LIAISON LYON - TURIN / COLLEGAMENTO TORINO - LIONE

REVISION DE L'AVANT-PROJET DE REFERENCE – REVISIONE DEL PROGETTO
DEFINITIVO

APPROFONDIMENTI PER OSSERVAZIONI REGIONE PIEMONTE
Riscontro Osservazioni nn. 12 (rif. lettera prot. n. CTVA-2014-0812 del 06/03/2014)

Relazione geomorfologica pericolosità valanghe

Figura 4 – Pressioni specifiche massime calcolate con la formula di Schaerer (1973).

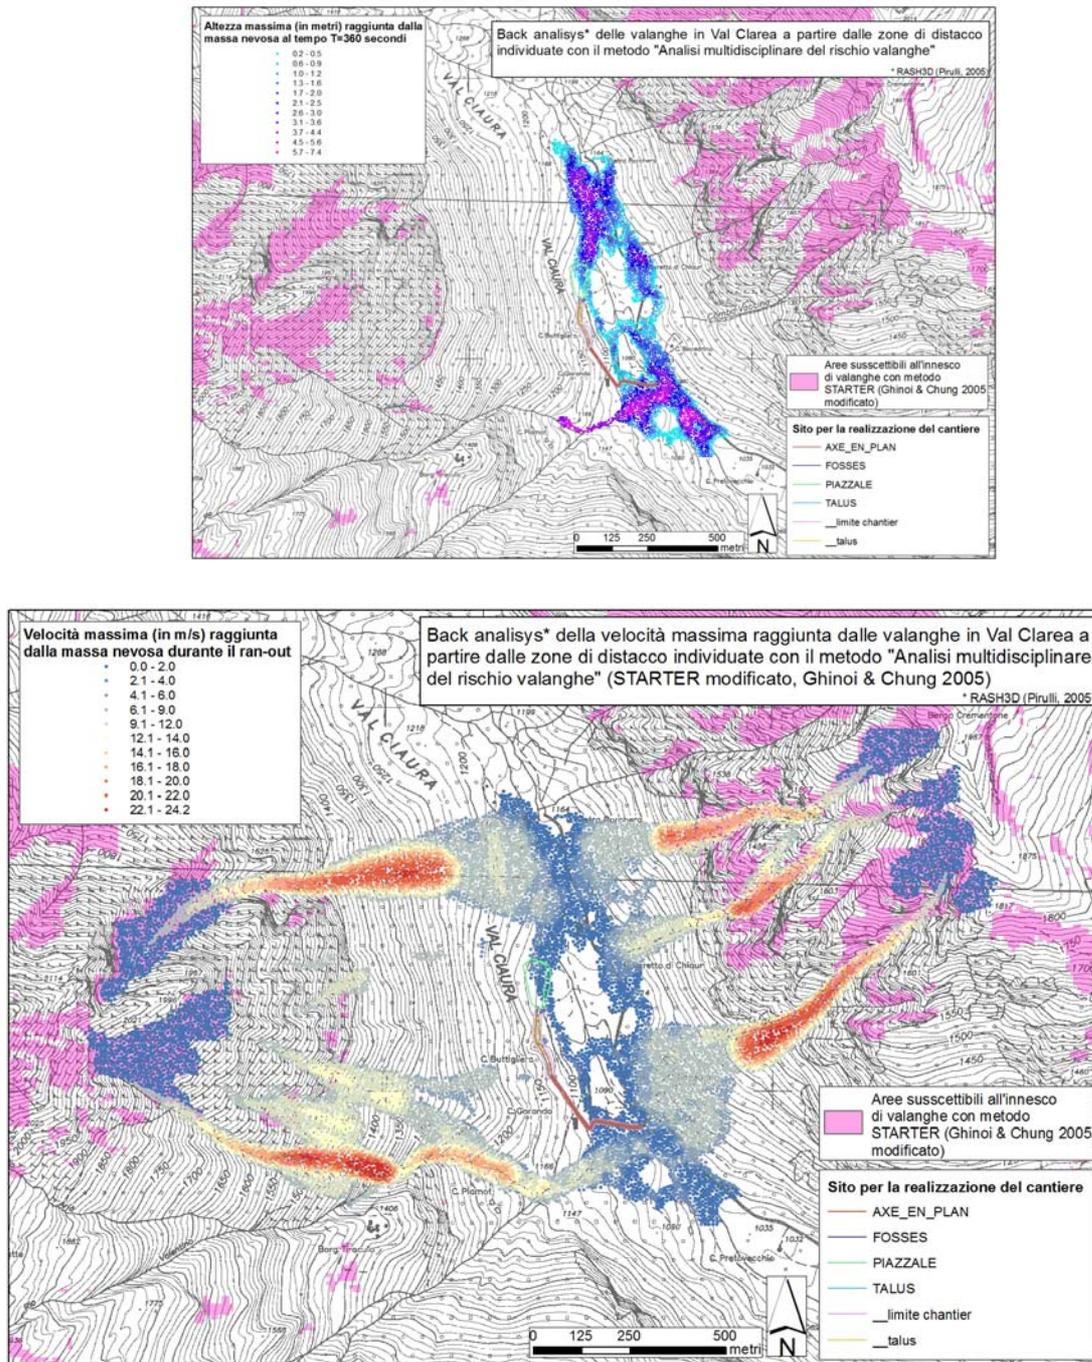
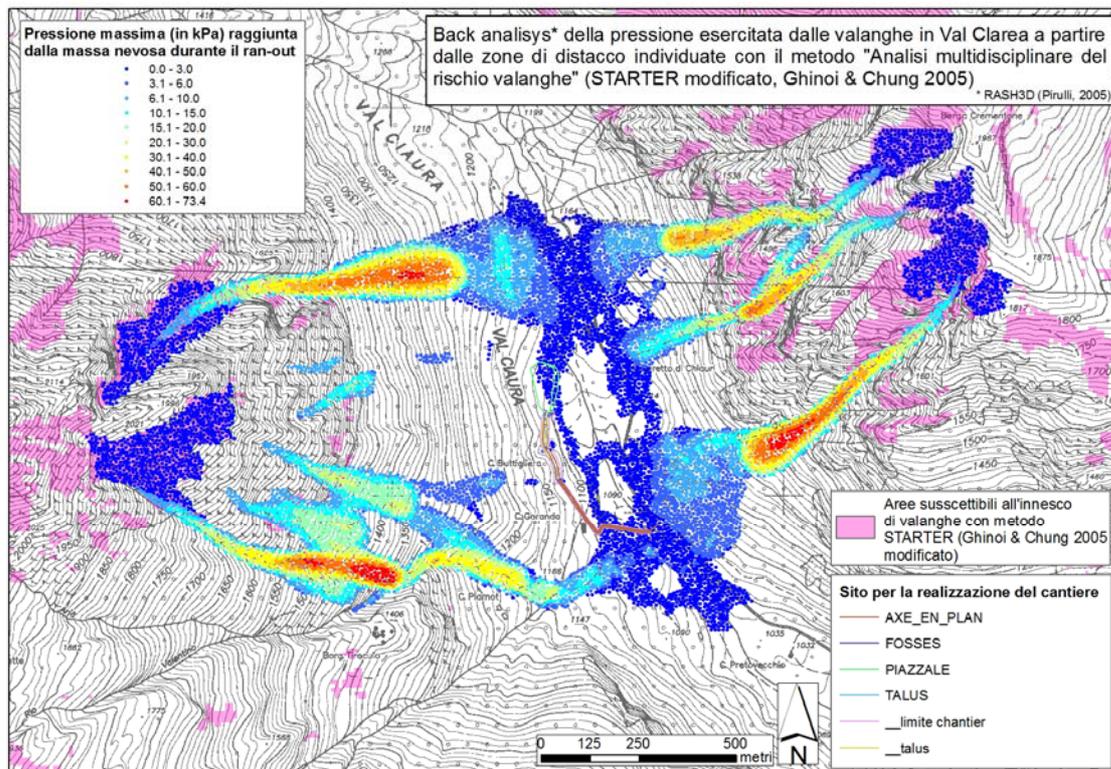
“Rischio valanghe. Considerato il livello definitivo di progettazione dell'opera, si richiede che venga effettuato uno specifico approfondimento che conduca alla scelta progettuale delle dimensioni delle opere di difesa ritenute più idonee, attraverso uno specifico studio nivometrico basato su serie storiche di stazioni nivometriche in aree limitrofe, che permetta di individuare la massima altezza di neve al suolo per un adeguato tempo di ritorno. Le opere dovranno essere progettate in conformità con quanto definito nelle specifiche Direttive emanate dall'Istituto Federale Svizzero per lo studio della neve e delle valanghe (SLF). Si evidenzia infine come dagli esiti della modellizzazione riportati come integrazioni al progetto preliminare (PP2_C30_TS3_2021_A_AP_NOT Risorse idriche_Clarea_Cenischia.doc) , a pagina 9, risultino interessanti dallo scorrimento e dal deposito di masse nevose sia la viabilità d'accesso al cantiere, sia parte verso monte del piazzale prossimo alla zona d'imbocco del tunnel di ventilazione. Si ritiene quindi necessario che si proceda ad un approfondimento d'indagine, finalizzato in primo luogo a validare l'output del modello in relazione a possibili evidenze di terreno, e conseguentemente si definiscano le necessarie misure, strutturali o gestionali, per ridurre al minimo il rischio di interazioni della massa valanghiva con manufatti o infrastrutture attinenti la zona di cantiere.”

Nelle immagini che seguono, si evince un coinvolgimento limitato dell'area d'imbocco causato da masse nevose con spessori modesti (tra 0,2 e 0,5 m) e con velocità modeste (minori di 0,2 m/s) che determinano pressioni specifiche massime intorno a 10-15 kPa, inferiori a 30 kPa, e quindi con pericolosità media – moderata (Vm).
